SERVICE-INFO

Kiristinyksikön 534 0412 10 asennusohjeet

Tuotenro INA: 534 0412 10

Kuva 1: Versio 1

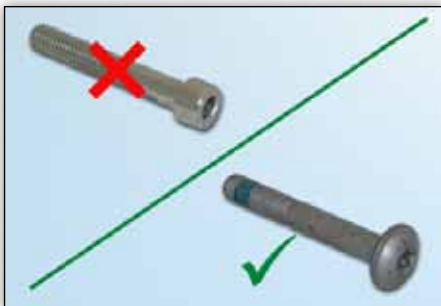
Esitetyissä autoissa käytetään tehdasasenteisena apulaitekäytön kiristinyksikön kahta eri versiota.

Versiota 1 (**kuva 1**) voidaan käyttää sekä yhdessä kampiakselin värähtelyvaimentimen kanssa.

Versiota 2 (**kuva 2**) voidaan käyttää sekä yhdessä kampiakselin värähtelyvaimentimen kanssa, että autoissa, joissa on kiinteä kampiakselin hihnapyörä.

Schaeffler Automotive Aftermarketin tarjonnassa on siksi vain kiristinyksikön versio 2.
